**COMMUNAUTÉ DE COMMUNES AUNIS ATLANTIQUE (17)**

**PLAN LOCAL D'URBANISME INTERCOMMUNAL – HABITAT**

**DOSSIER ENQUETE PUBLIQUE**

**REponses A L'AVIS DE L'ETAT**

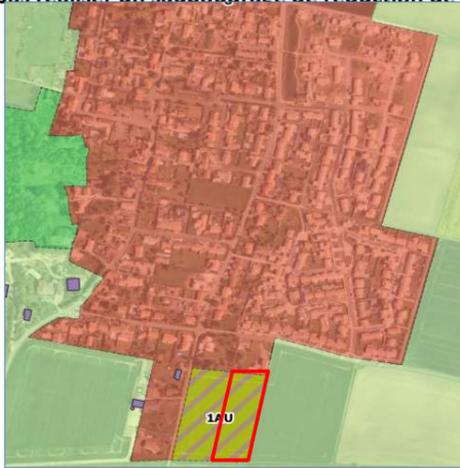
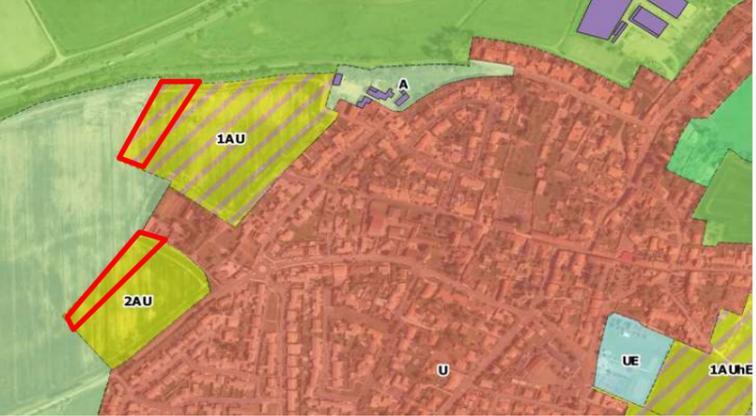
5 Les besoins concernant les surfaces à ouvrir à l'urbanisation pour l'économie (66 ha) paraissent surestimés au vu des dynamiques récentes (8, 2 hectares de consommés entre 2013 et 2020). La zone d'activités d'une dizaine d'hectares prévue à Angliers ne repose sur aucun besoin avéré et les ouvertures à l'urbanisation sur Ferrières sont particulièrement importantes.

Quant à l'**extension de la zone d'activités de Ferrières, soit 12,89 ha, il devrait être supprimé environ 7 ha**. Les besoins en extension seront exprimés de la manière suivante : 1AUX à vocation tertiaire (au lieu de la destination commerciale - permettant ainsi la compatibilité avec le DAC) sur environ 1 ha - 1AUXai sur environ 1,4 ha et 2AUX sur environ 3,5ha. La zone 1AUX en arrière du Carrefour Market et Bricomarché sera supprimée. Afin de mieux appréhender les modifications qui devraient être apportées : suppression en rouge - 2AUX en bleu - 1AUX ou b (tertiaire) en rose - 1AUXai en violet :

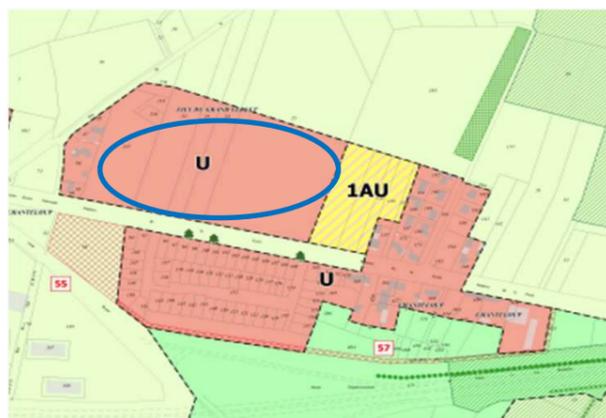
23	<p><b>2.5 - Respect des conditions d'extension des hameaux</b>            Certains hameaux sont étendus sans qu'il soit démontré que les bourgs dont ils dépendent sont privés de potentiel de développement. Par exemple, à l'est de Ferrières, un hameau est artificiellement connecté au bourg par un vide urbain de 4,8 ha zoné U à l'est de la zone d'activités. Ce hameau fait l'objet d'une extension zonée 1 AU.  <b>La délimitation de certains hameaux est trop lâche</b>, laissant de fait une possibilité d'extension : Les loges (Angliers), L'Etang (Benon), Chanteloup (Ferrières), Rioux (Le Gué d'Alleré), Morvins et Normandie (St- Cyr du Doret), Luché (St Jean de Liversay).</p>	<p>L'étude des hameaux recensés met en évidence à partir de la photo-aérienne quelques parcelles "vides" pouvant correspondre à des "coups partis" de permis accordés avant l'arrêt du PLUi-h, des parcelles relevant de divisions parcellaires avérées, des constructions en cours ou réalisées... Ces parcelles pouvant posées question seront étudiées précisément à partir des permis. L'Etat est venu préciser par extrait cartographique les secteurs posant question et ils seront étudiés :</p> <ul style="list-style-type: none"> <li>- <b>Angliers - Les Loges</b> : Ce secteur Uj (extrait ci-dessous à gauche) sera modifié en Nj et pourrait constituer un STECAL. III ne sera pas compter de surfaces en consommation d'espaces agricoles et naturels car le site sera cultivé.</li> <li>- <b>Benon - l'Etang</b> : Le zonage U ne sera pas modifié pour cette parcelle libre appartenant au permis d'aménager et une dent creuse mobilisable sera comptabilisée.</li> </ul>

**Ferrières - Chanteloup** : La zone U n'est pas l'extension d'un hameau mais constitue l'extension du centre-bourg. En effet, elle fait front aux nouvelles constructions du lotissement Les Jardins de la Forêt (44 lots) au Sud. La continuité urbaine au Sud est assurée par une parcelle triangulaire à l'ouest du lotissement qui sera aménagée en aire de jeux communale, par le réseau viarie ainsi que par les habitations existantes de part et d'autre des lotissements d'Ouest en Est.
